DELIBERAZIONE DELLA GIUNTA REGIONALE 7 marzo 2022, n. 287

[ID_VIP: 5870] D.lgs. 152/2006 e ss. mm. ii. e L.R. 11/2001 e ss. mm. ii. - Parco Eolico denominato "Alpha 6" da realizzare nel comune di Cerignola (FG), costituito da 11 WTG per una potenza complessiva pari a 66 MW. Istanza per il rilascio del Provvedimento Unico in Materia Ambientale di competenza statale ex art. 27 del D.lgs. n. 152/2006 e ss. mm. ii. Proponente: AEP S.r.l.

Parere definitivo espresso nella seduta del 08/02/2022

Oggetto: Parco Eolico da realizzare nel comune di Cerignola (FG), costituito da 11 WTG per una potenza complessiva pari a 66 MW. Istanza per il rilascio del Provvedimento Unico in Materia Ambientale ex art. 27 del D.lgs. n. 152/2006 e ss. mm. ii.

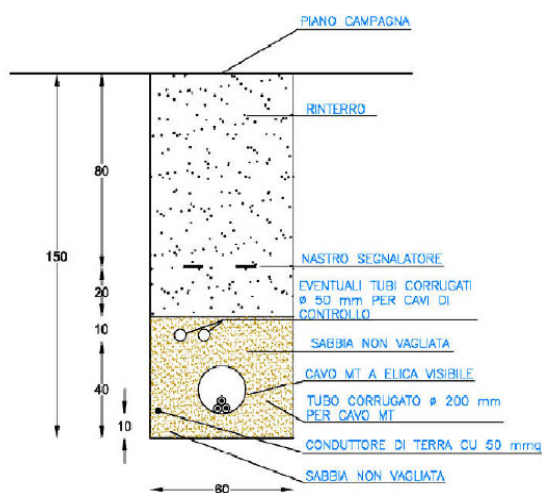
Pertanto, si rende necessaria la realizzazione di un cavidotto interrato a 36kV di tipo entra-esce per collegare gli 11 aerogeneratori tra di loro e questi alla RTN mediante collegamento in antenna definiti da TERN A S.p.A. e collegati secondo le normative tecniche vigenti. In particolare, il progetto riguarda: gli impianti necessari per permettere il collegamento in MT degli aerogeneratori, a valle della sezione di trasformazione BT/MT interna agli aerogeneratori), fino alla sottostazione di trasformazione MT/AT; la sottostazione utente (SSU) di trasformazione MT/AT; il collegamento in AT della SSU alla RTN tramite la stazione AT TERN A.

Il Proponente non ha specificato se ci siano altre stazioni AT TERN A più vicine alla propria stazione utente MT/AT prevista in progetto rispetto alla stazione AT TERN A scelta e distante circa 27Km. Si chiede che il Proponente fornisca chiarimenti riguardo la scelta della AT TERN A, illustrando eventuali altre possibilità alternative di collegamento alla rete RTN.

Si rileva che nella documentazione disponibile per la valutazione sul sito del Mi.T.E. non è presente documentazione attestante la disponibilità del Gestore TERN A al collegamento AT previsto in progetto; il Proponente deve fornire chiarimenti in merito, atti a dimostrare l'effettiva fattibilità del collegamento previsto ed idoneità ai requisiti di connessione TERN A (richiesta di connessione del Proponente, benessere tecnico di TERN A).

Inoltre, si prescrive che il Proponente produca idonea documentazione che dimostri la compatibilità delle opere su indicate con i suoli interessati, in particolare per quanto riguarda le fondazioni della SSU, non essendo essa presente nella documentazione progettuale disponibile per la valutazione.
